## Compte rendu de la réunion d'information du 10/03/25

### Projet de micro-centrale sur le Rioupérroux, Livet-et-Gavet

La réunion s'est tenue à la salle des mariages, Rioupérroux, dans le cadre de l'enquête publique ouverte du 3 mars au 4 avril 2025

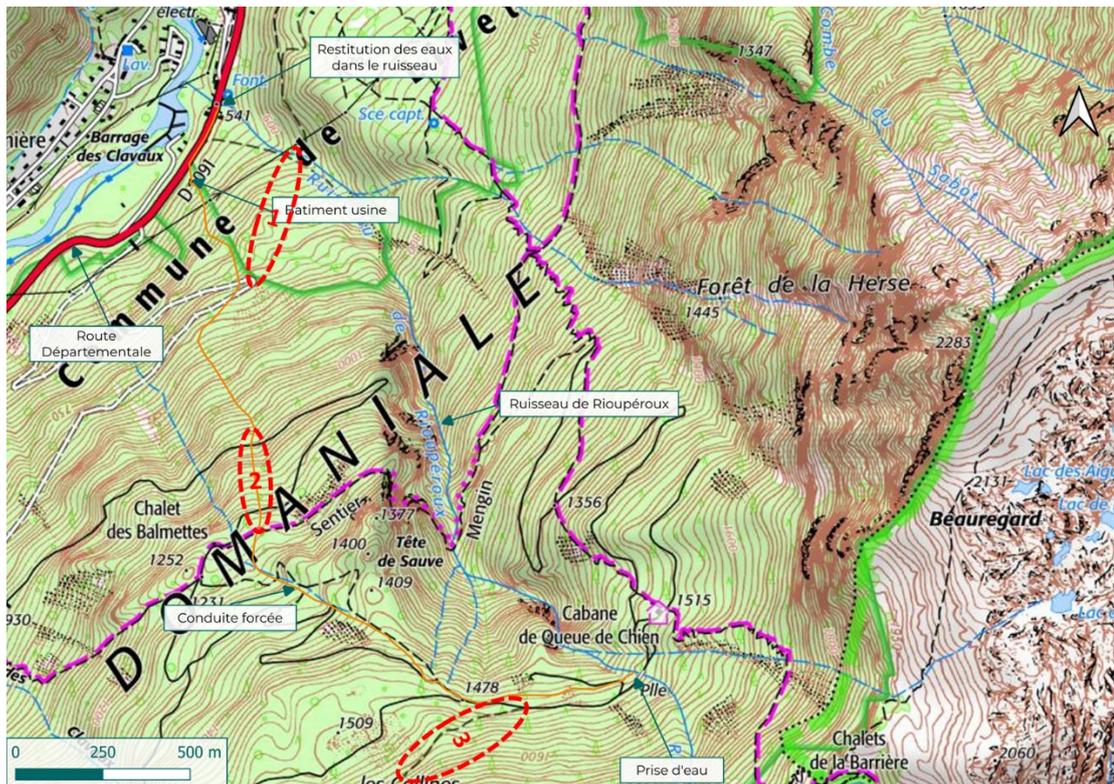
➔ Remarque de Monsieur Pinel (membre de l'association des Marcheurs et Coureurs des Gorges de la Romanche (MCGR)) : impact du projet sur les 3 sentiers signalés sur la carte ci-dessous ?

- Sentier n°1 : aucun impact sur ce sentier (qui n'apparait pas sur la carte IGN), les travaux d'enfouissement de la conduite forcée s'arrête en amont de l'épingle du 2ème lacet de la piste forestière.
- Sentier n°2 : Valorem a bien pris en compte l'existence de cet ancien sentier. Il ne sera pas praticable durant le chantier mais sera praticable à nouveau à la fin des travaux.
- Sentier n°3 : aucun impact, les travaux d'enfouissement de la conduite forcée se situe en dessous de la piste forestière dans ce secteur. S'il y a une modification de l'attaque du chantier, elle sera reprise et remise en état en fin de travaux.
